# relative aux aménagements hydrauliques du ruisseau des Guichards

# Dossier de demande d'autorisation au titre de la loi sur l'eau

**Procès-verbal d'enquête & courrier en réponse du maître d'ouvrage**

# PROCES-VERBAL DE SYNTHESE

# Inventaire des zones humides de l'Isère

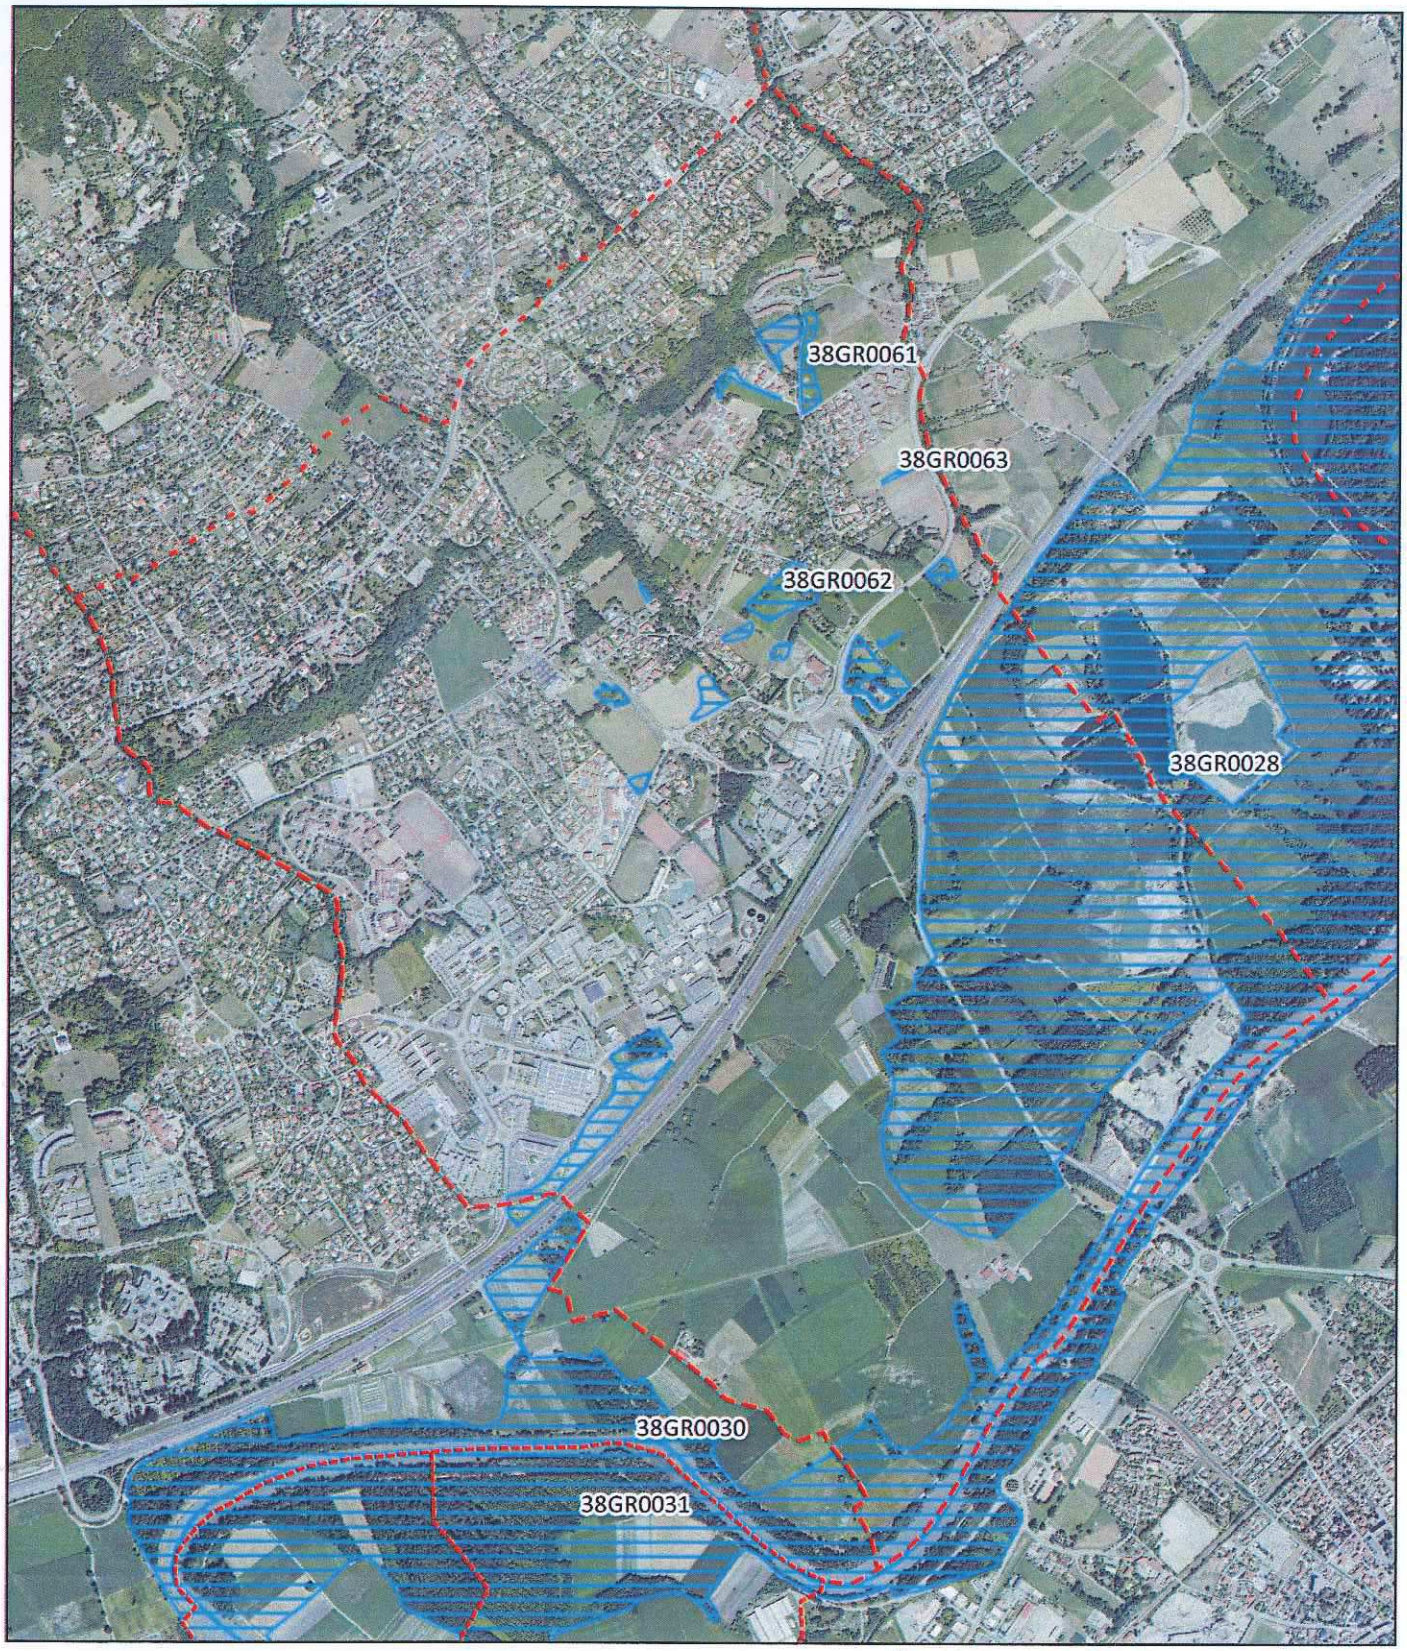
- Vérifier le zonage des zones humides qui est différent entre la page 58 (DREAL) et les pages 63/64 (inventaires Avenir 2012). Sur ces dernières, la zone humide s'étend à l'amont de la voie en S.
  J'ai bien noté en parallèle que les points pédologiques observés par Ginger à hauteur du projet attestent l'absence de zone humide.
- p. 92 : une légère sinuosité du lit est indiquée comme mesure compensatoire qui ne se remarque pas sur les plans. Qu'en est-il ?
- Préciser pourquoi les travaux à l'aval du hameau du Moulin soient déjà faits, avant l'enquête publique et avant une décision ferme d'ouvrir à l'urbanisation les parcelles agricoles de la plaine.
- Dans la partie aval, l'étendue du projet hydraulique (et donc de l'objet de l'enquête) demande à être éclairci dans ses liens avec la Chantourne.

Nous avons pris contact avec le bureau d'études KAENA afin qu'ils fournissent la dernière carte à jour de la Dreal pour l'ensemble des zones humides. Vous retrouverez joint à ce pli une copie de cette nouvelle carte. Nous avons également croisé ces informations avec l'inventaire AVENIR. Nous avons constaté que l'inventaire AVENIR a été corrigé et a repris les différents contours de zones humides fournies lors de l'étude réalisée par GINGER pour le compte de la commune de Montbonnot.
